# Aire de Valorisation de l'Architecture et du Patrimoine (AVAP) de Fontaine-lès-Dijon

## MODIFICATION DU 27 JUIN 2024

### Note de présentation

# La carte des qualités architecturales et paysagères après modification

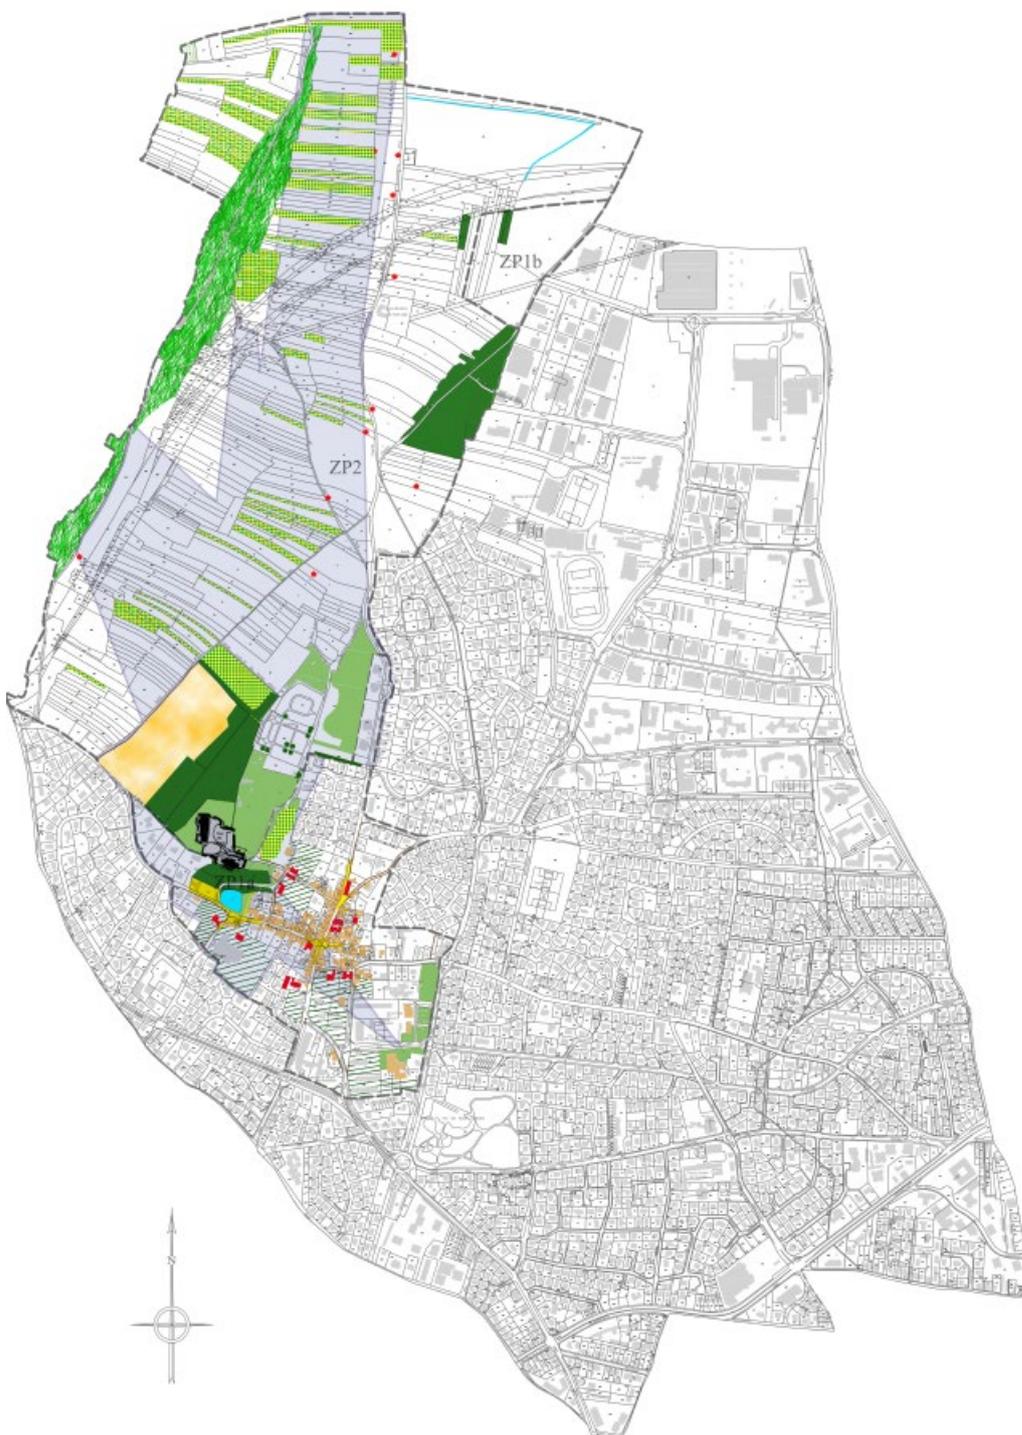
Le 24 mars 2022, la commission locale des Sites patrimoniaux Remarquables (CLSPR) s'est réunie une première fois afin de d'examiner cette modification ponctuelle portant uniquement sur la carte des qualités architecturales et paysagères, objet de la proposition de modification n°1. Des avis favorables ont été rendus.

Le rapport de présentation, le règlement, le zonage, et le cahier des recommandations restent inchangés.

Zoom sur la partie concernée, après modification :
